炭素偏析 日本国内の問題

(議論のための補足)

2017年2月18日

小山英之
(美浜の会)

炭素偏析の可能性に関する調査
(電力会社の調査)

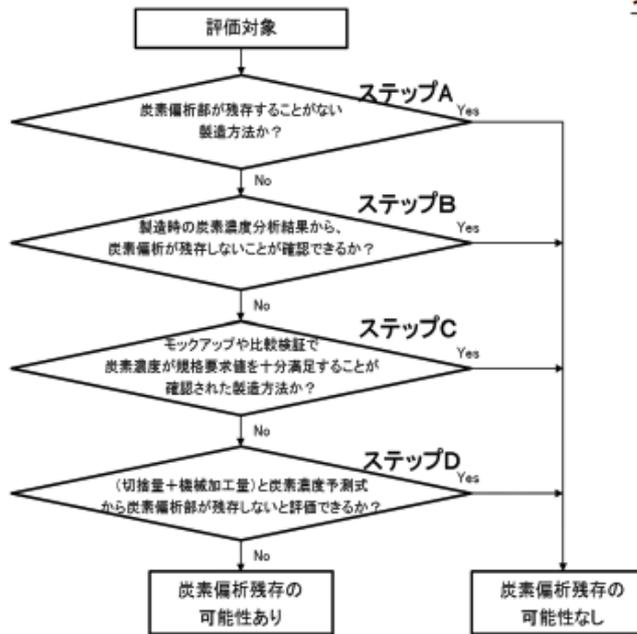
★ 製造工程だけが調査され、実物の直接測定がない

2-2. 仏国向けSG水室の最大炭素濃度の予測

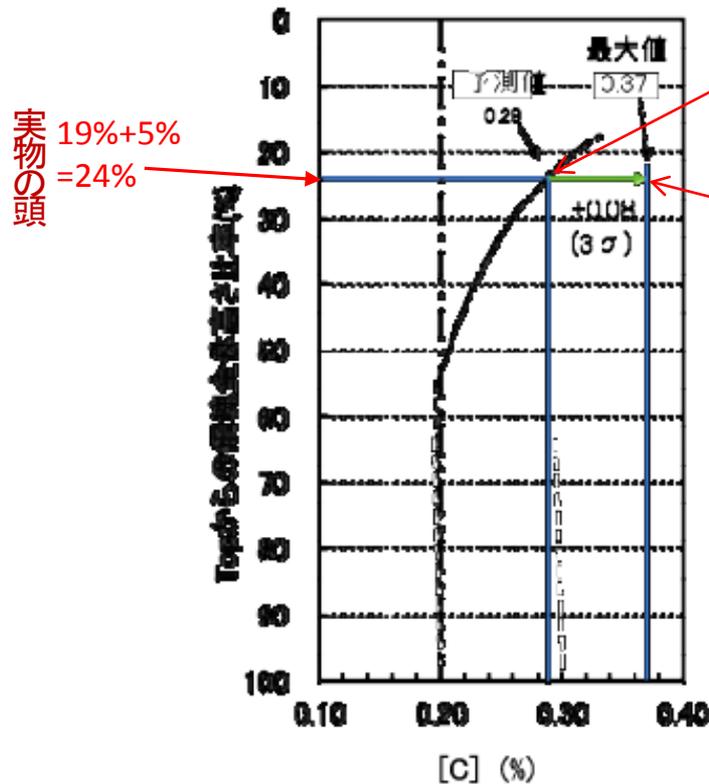
Top側切捨量及び加工量が30%を相当に超えても、
0.37%というばらつきを考慮すれば、相当に高い濃度
になっている。

結論

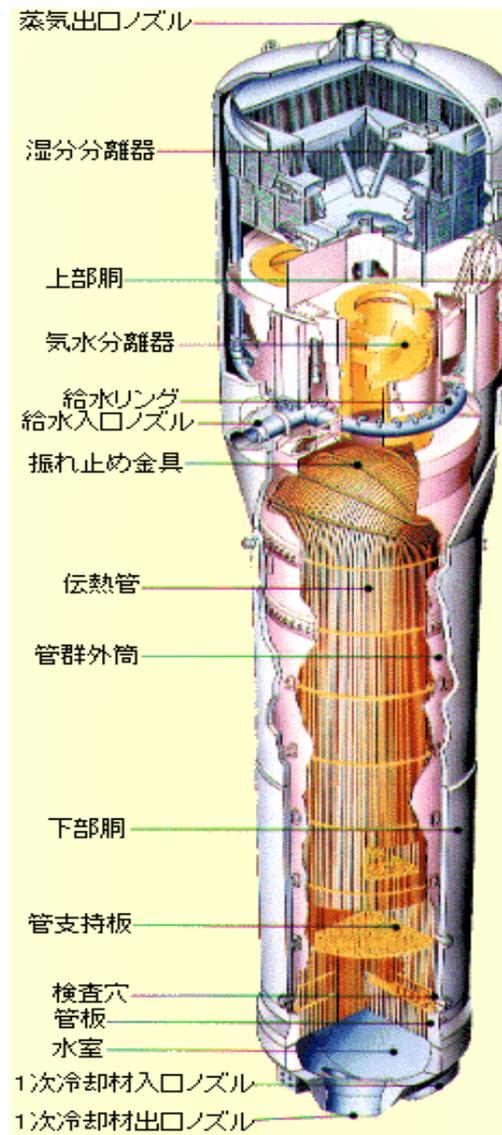
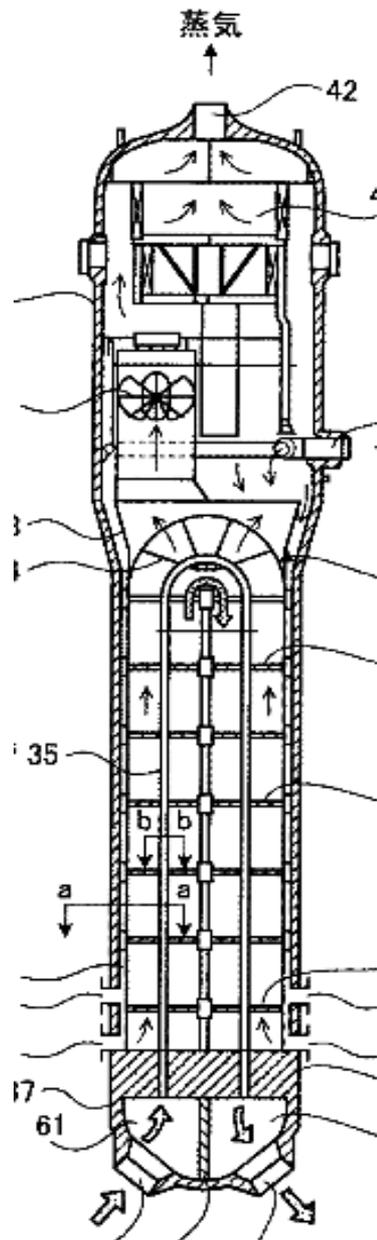
炭素偏析(濃度)は、製造過程の分析・予測によって「確認」しているだけ。

実物の非破壊検査や実物測定によって確認しなおすべきだ。
